DÉVELOPPEMENT D'UNE PARCELLE OU VALORISATION D'UN QUARTIER?

**Le projet de développement soumis
à la consultation publique propose
ce type de densité ...**

Une disposition à contresens

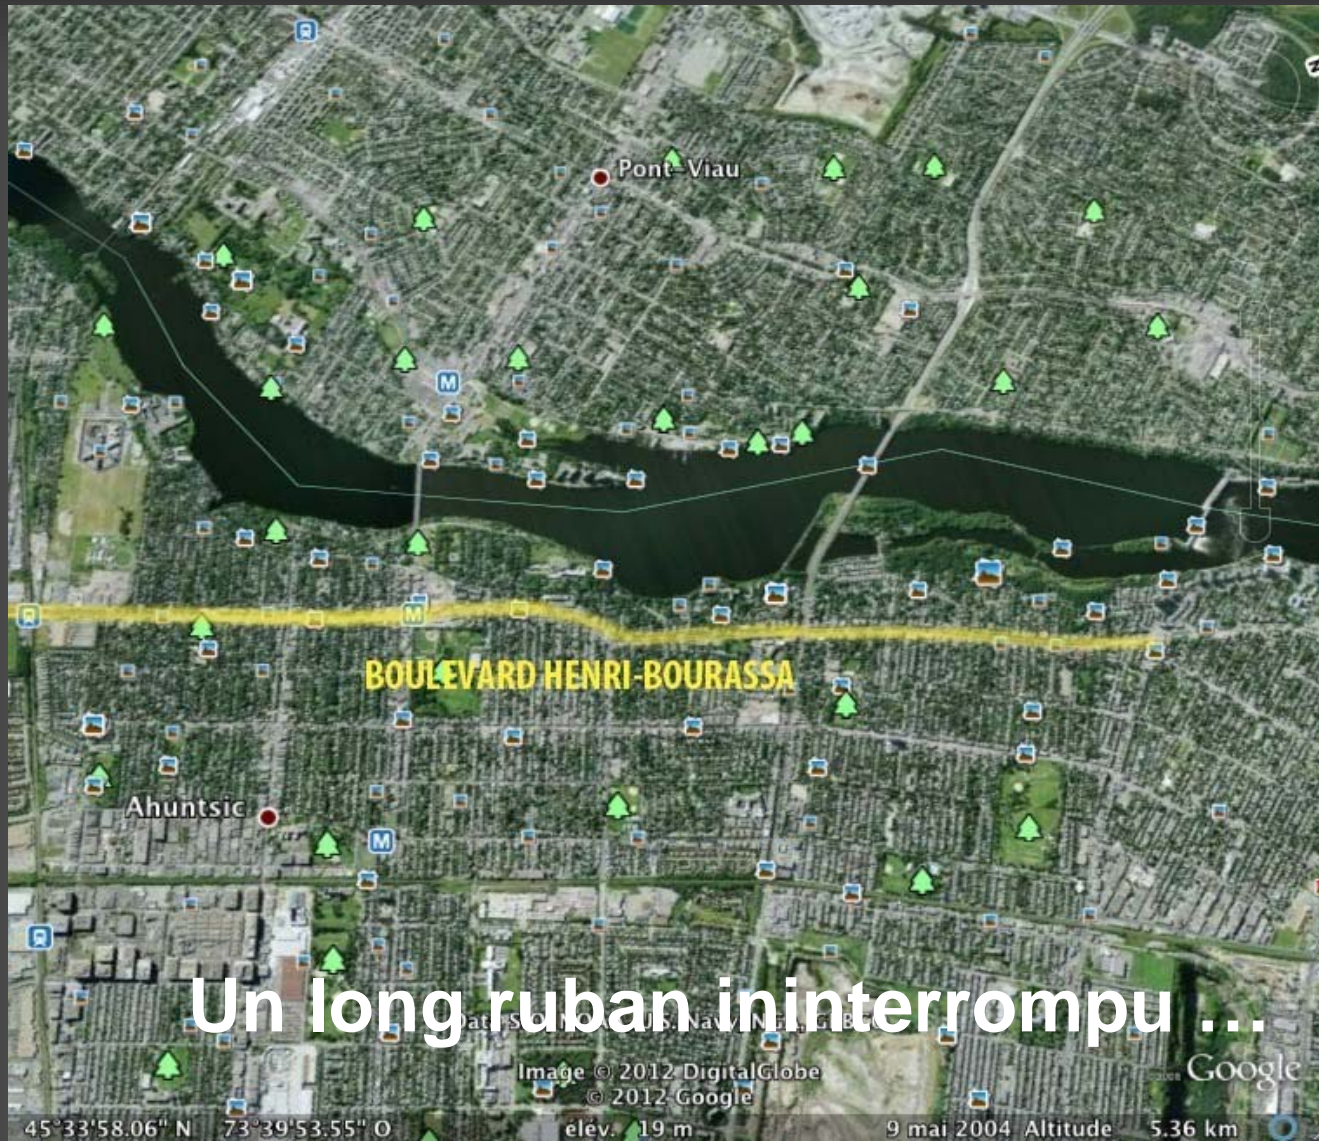
Est-ouest ou nord-sud?

Évaluer l'option de poursuivre la trame existante, en tout ou en partie.
